Правила классификации и постройки морских судов (2016)

ЦИРКУЛЯРНОЕ ПИСЬМО № 314-44- 9094

внесения изменений в Правила классификации и постройки морских судов, 2016, НД № 2-020101-087, в связи с вступлением в силу положений унифицированных требований (УТ) МАКО S21A (May 2011) (Corr. 1 Oct 2011) (Rev. 1 May 2015)

Глава 7.10 Грузовые люки сухогрузных трюмов

Рис 7.10.6.11 Силы, действующие вследствие давления контейнеров»;

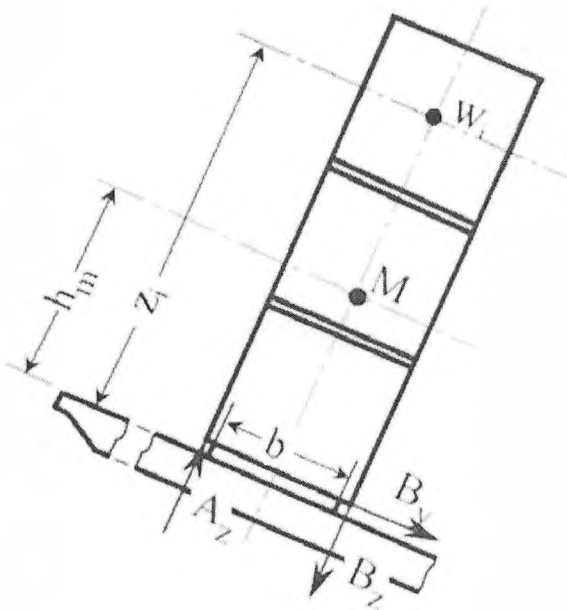
7.10.6.11.2 Нагрузки, кН, действующие в каждом углу штабеля контейнера, в результате вертикальной, килевой и бортовой качки (судно в положении на ровный киль), должны быть определены следующим образом по формулам, приведенным ниже (см. также рис. 7.10.6.11):»;

b – расстояние между нижними точками крепления контейнера, м, (см. рис. 7.10.6.11);», и далее по тексту»;

«П р и м е ч а н и е. При расчете прочности конструкции крышки люка методом расчета перекрытий в соответствии с 7.10.6.21, h_m и z_i должны приниматься как указано на рис. 7.10.6.11. Силы B_y не должны рассматриваться в этом случае.

Значения A_z и B_z , применяемые для оценки прочности крышки люка, должны быть указаны в чертежах крышек люков.

Частичная нагрузка на крышку люка контейнерного трюма

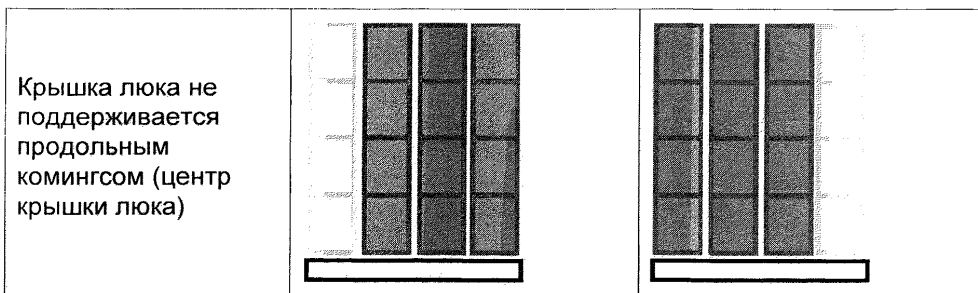
7.10.6.12 Нагрузки, указанные в 7.10.6.11.1 и 7.10.6.11.2, должны рассматриваться для случая частичной неравномерно распределенной нагрузки, которая может возникнуть в практике контейнерных перевозок, т.е. когда некоторые места в штабеле контейнеров остаются незаполненными. Для каждой крышки люка направление крена должно быть рассмотрено, как показано в табл. 7.10.6.12.

Случай загрузки судна при частичной нагрузке на крышку люка контейнерного трюма может рассчитываться упрощенным методом, при котором принимается, что незагруженными остаются крайние штабели, которые находятся полностью на крышке люка. Если есть дополнительные штабели, которые поддерживаются частично крышкой люка и частично контейнерными стойками, то нагрузкой от данных штабелей также можно пренебречь (см табл. 7.10.6.12).

существующий **Рис. 7.10.6.12** удаляется;

Рис. 7.10.6.16»;

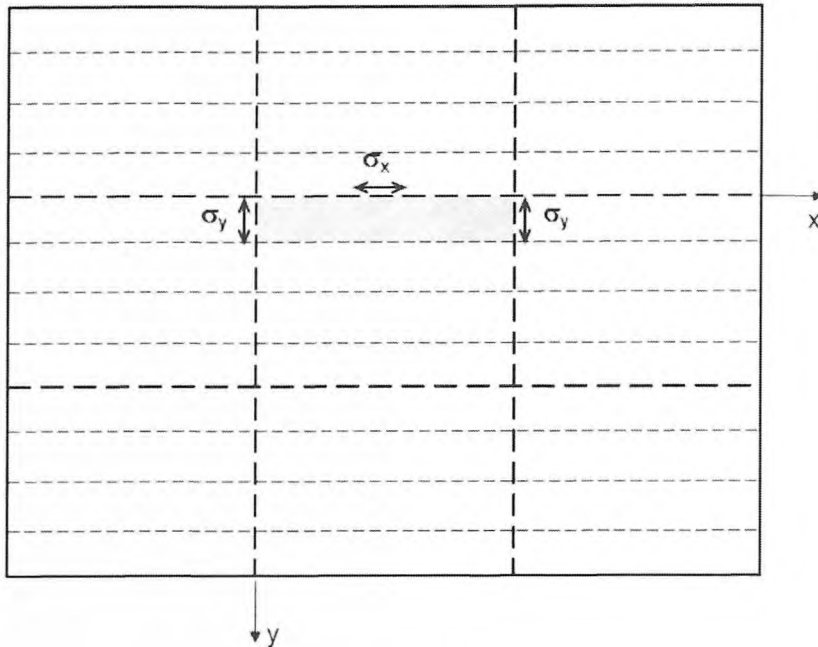
« σ - наибольшее нормальное напряжение, Н/мм², верхней обшивки крышки люка, как показано на рис. 7.10.6.16;»;

Рис. 7.10.6.16 заменяется новым рисунком 7.10.6.16: «
 $\sigma = \max(\sigma_x; \sigma_y)$

дополняется новые рисунками 7.10.6.39 -1, 7.10.6.39 -2, 7.10.6.39 -3, 7.10.6.39 -4;

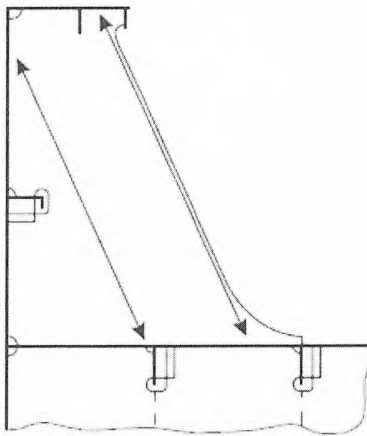
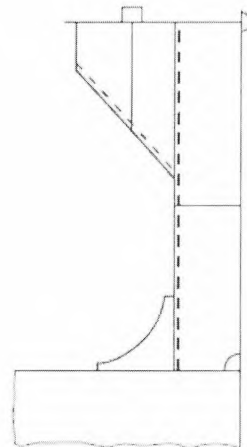
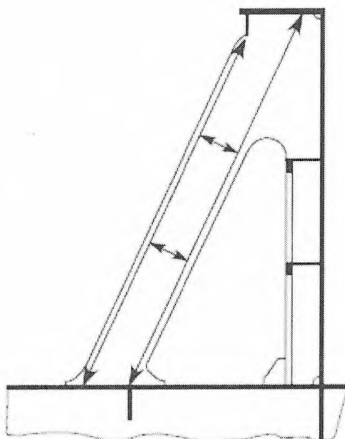
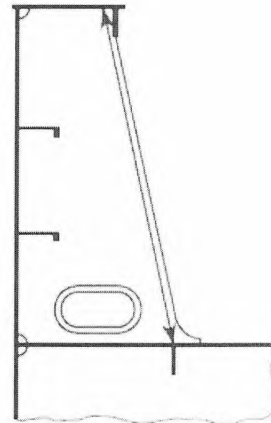
«В месте соединения стенки комингса и палубы (см. рис. 7.1.6.39-1 и 7.1.6.39-2) момент сопротивления Z , см³, должен быть не менее:», далее по тексту;

«...Для других конструкций стоек, таких как показано на рис. 7.10.6.39-3 и 7.10.6.39-4, напряжения должны быть определены через анализ перекрытий или методом конечных элементов. Рассчитанные напряжения должны соответствовать допускаемым напряжениям в соответствии с 7.10.6.14.»;
